„Silnice III/24017 Havárle zemního tělesa komunikace ulice U

SO 302 - Úsek č. 2

Rekapitulace ZBV č. 3 dle Skupin 1, 2, 3, 4, 5

**Věc : „Silnice III/24017 Havárie zemního tělesa komunikace ulice U Hřbitova v Kralupech
Nad Vltavou – oprava“ – Pokyn (ZBV č. 3)**

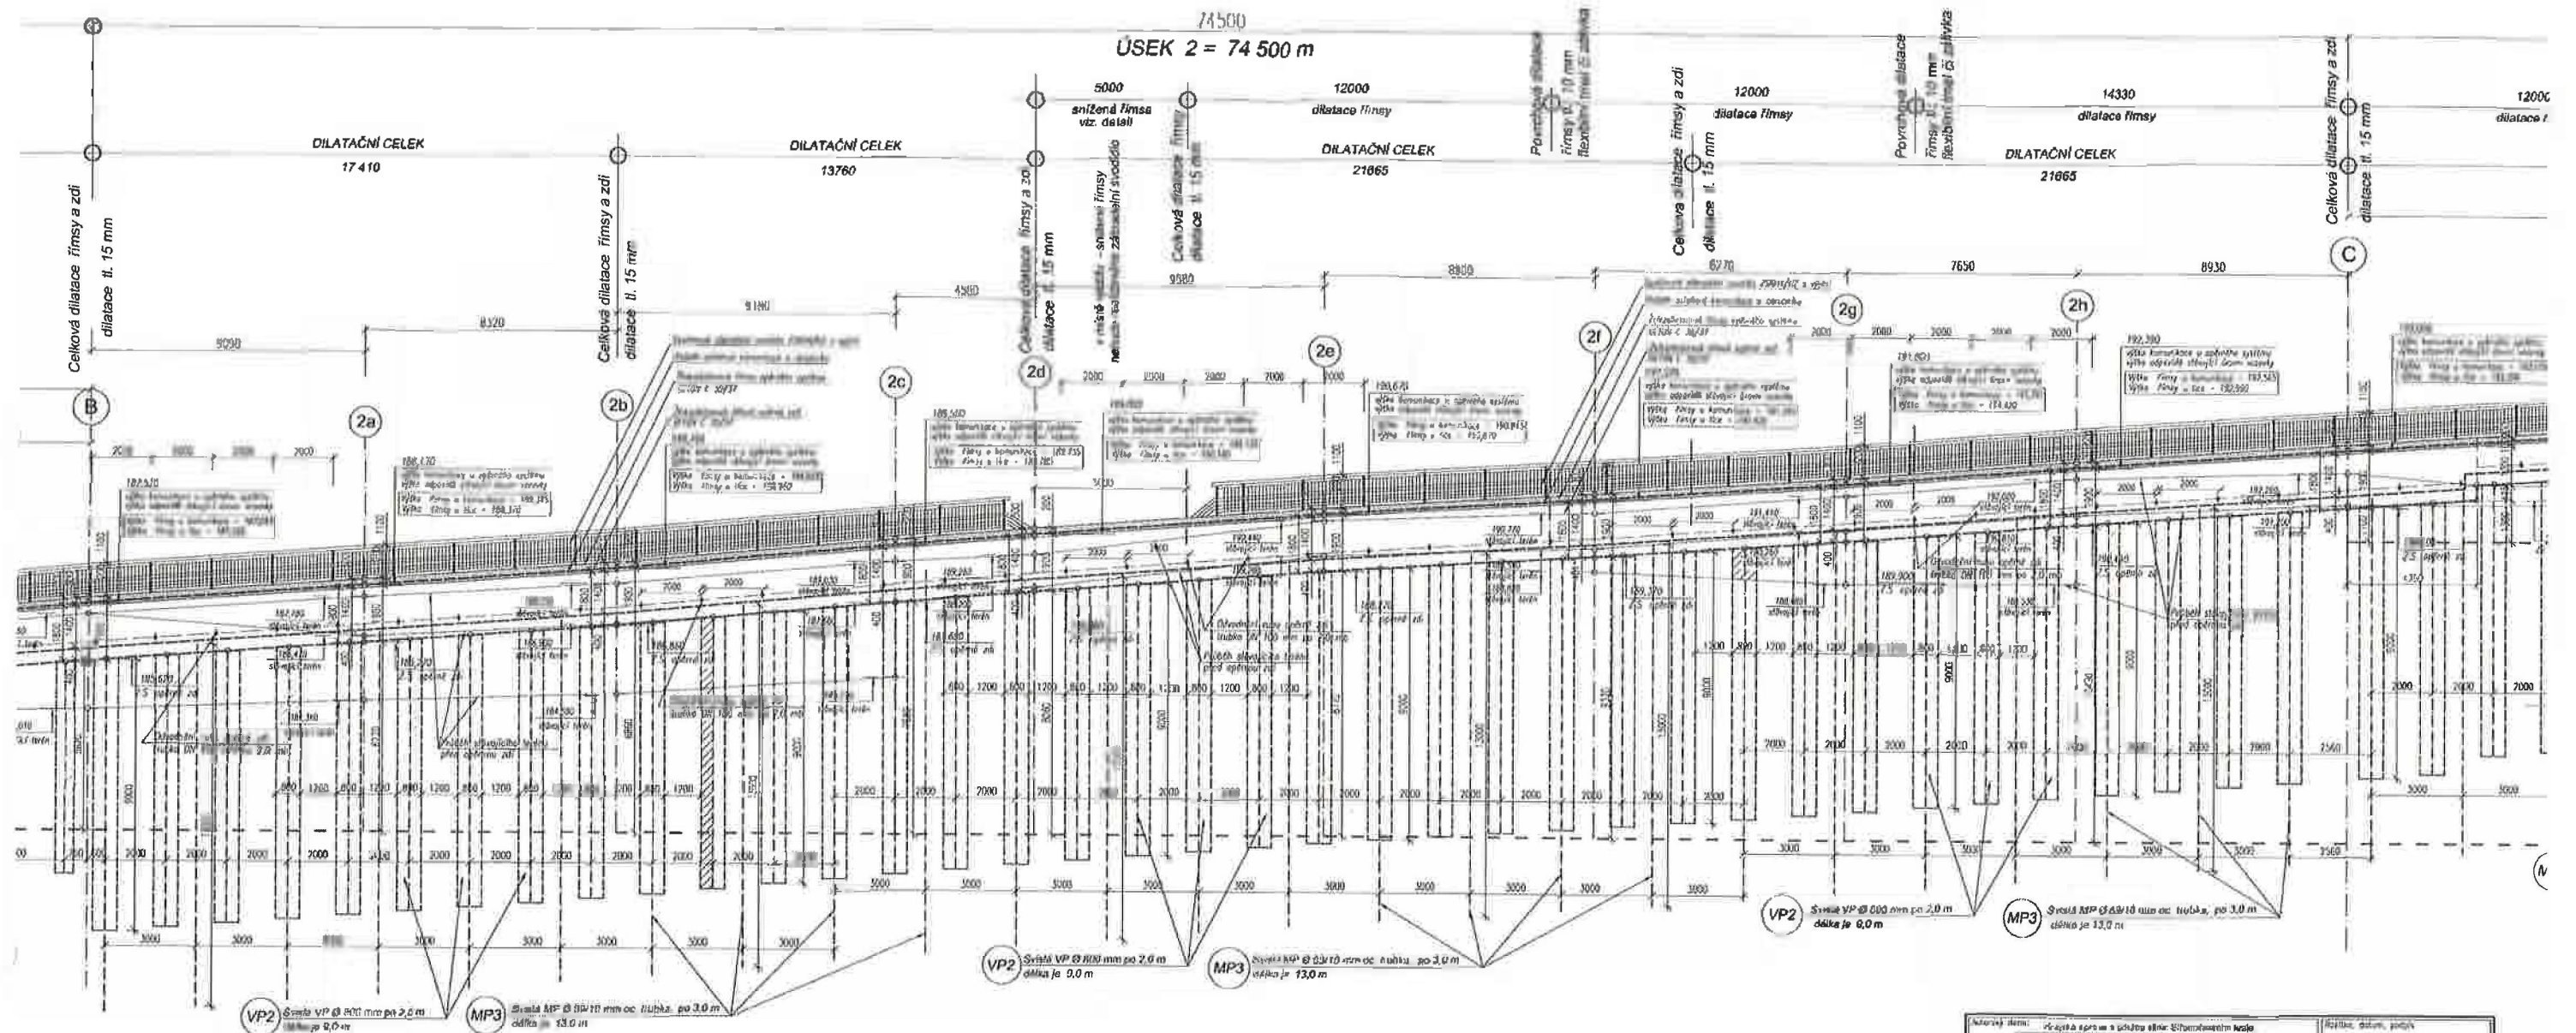
Přerušení zábradelního svodidla

Na základě žádosti majitelů rodinného domu na adrese Minická 778, 278 01 Kralupy nad Vltavou o zachování historického vjezdu do objektu rodinného domu z ulice U Hřbitova, objednatel požaduje přerušení zábradelního svodidla. V zadávací dokumentaci výše zmíněné stavby je v místě vjezdu navržena železobetonová opěrná zeď s římsou. Součástí římsy je zábradelní svodidlo, které v navržené projektové dokumentaci zmíněný vjezd nerespektuje. Tato změna nemá vliv na bezpečnost silničního provozu.

Předmětem oznámení zhotovitele je žádost majitelů rodinného domu na adrese Minická 778, 278 01 Kralupy nad Vltavou o zachování historického vjezdu do objektu rodinného domu z ulice U Hřbitova, která je předmětem stavby. V zadávací dokumentaci výše zmíněné stavby je v místě vjezdu navržena železobetonová opěrná zeď s římsou. Součástí římsy je zábradelní svodidlo, které v navržené projektové dokumentaci zmíněný vjezd nerespektuje.

Na úseku č. 2 je dle dokumentace pro stavební povolení (DSP) navrženo vytvoření příkopu dlážděného betonovými žlaby. Vzhledem ke stávajícímu výškovému průběhu rostlé zemině není možné provést zmíněný příkop v délce cca 10. Stávající zeminu nelze strojně odtěžit z důvodu možného poškození stávající gabionové stěny.

Po vzájemné dohodě navrhujeme přerušení zábradelního svodidla v délce cca 5 m, kde tímto přerušením nebude nijak ovlivněna bezpečnost silničního provozu. Tato změna bude zapracována do dokumentace RDS.

Po vzájemné dohodě doporučujeme provedení ručního výkopu rýhy pro umístění plastové trouby DN400 pro zachování odtokových poměrů srážkové vody.
